ZMIANA TREŚCI ZAPYTANIA OFERTOWEGO

Dotyczy wynajmu scen z dozorem, nagłośnienia i oświetlenia wraz z obsługą techniczną oraz ekranów LED z realizacją wideo na koncerty plenerowe podczas Suwałki Blues Festival 2025 w dniach 10 - 12 lipca 2025 r. w Suwałkach.

SUWAŁKI BLUES FESTIVAL 2025

KONSTRUKCJA VIP – PARK

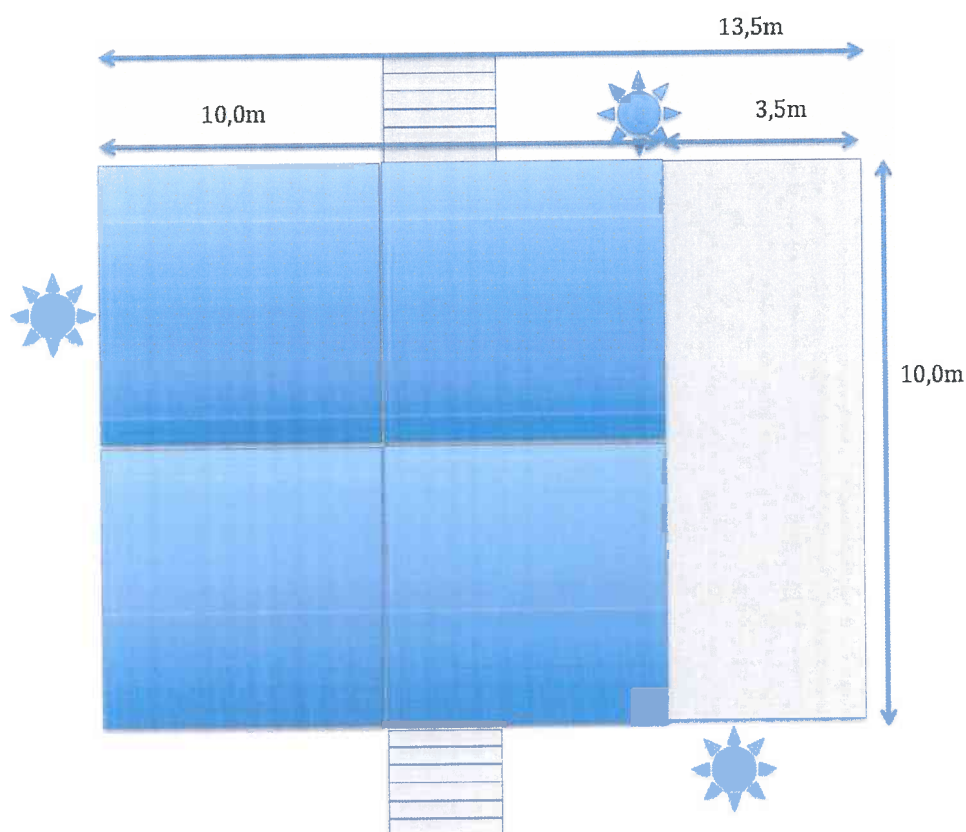
- 1) Stabilny podest (z wykorzystaniem elementów systemów rusztowań Allround®, Leyher®, 8+® lub równoważnych) o powierzchni antypoślizgowej 135 m. kw. (10 m x 13,5 m) o min. wysokości 1,3 m z zadaszaniem o powierzchni 100 m. kw. (10 m x 10 m).

- 2) Zadaszenie w formie 1 dużego namiotu ze ścianami o wym. 10 m x 10 m (patrz załącznik nr 1 – część niebieska), od strony balkonu ściana namiotu musi być podwinięta / zdjęta, aby nie przeszkadzała w poruszaniu się po podeście i balkonie – płynne przejście ze strony zadaszanej do balkonu (patrz załącznik nr 1 – część szara).

- 3) Schody z poręczą o min. szerokości 2 m – łącznie 2 sztuki powinny być umieszczone po dwóch przeciwnych stronach podestu (patrz załącznik nr 1 – przy części niebieskiej). W miejscu schodów ściany namiotu (na szerokość schodów) muszą być bezwzględnie podwinięte, aby wejście / wyjście było bezpieczne i widoczne.

- 4) Stabilna metalowa balustrada o wysokości min. 1,1 m (z wykorzystaniem elementów systemu rusztowań Allround®, Leyher®, 8+® lub równoważnych) wokół całego podestu.

- 5) Oslonięcie nóg podestu czyli całej dolnej konstrukcji aby nogi nie były widoczne, po obwodzie ciemnym materiałem o wymiarach: 47 m długości i 1,3 m wysokości.
- 6) Oświetlenie wewnątrz strefy zadanej: min. 8 punktów, o parametrach nie gorszych niż LED BAR COB RGB8, o mocy co najmniej 30 W każdy oraz min. 2 punktów na oświetlenie schodów.
- 7) Wygradzenie terenu barierkami stalowymi o wysokości min. 1,1 m o łącznej długości 125 m.
- 8) Doprowadzenie od skrzynki prądowej, zasilania elektrycznego trójfazowego o mocy min. 20KW zakończone skrzynką rozdzielczą z zabezpieczeniem różnicowym z gniazdami umożliwiającymi podłączenie odbiorników na 230V i gniazdem 32A oraz zabezpieczenie w/w doprowadzenia odpowiednimi najazdami.
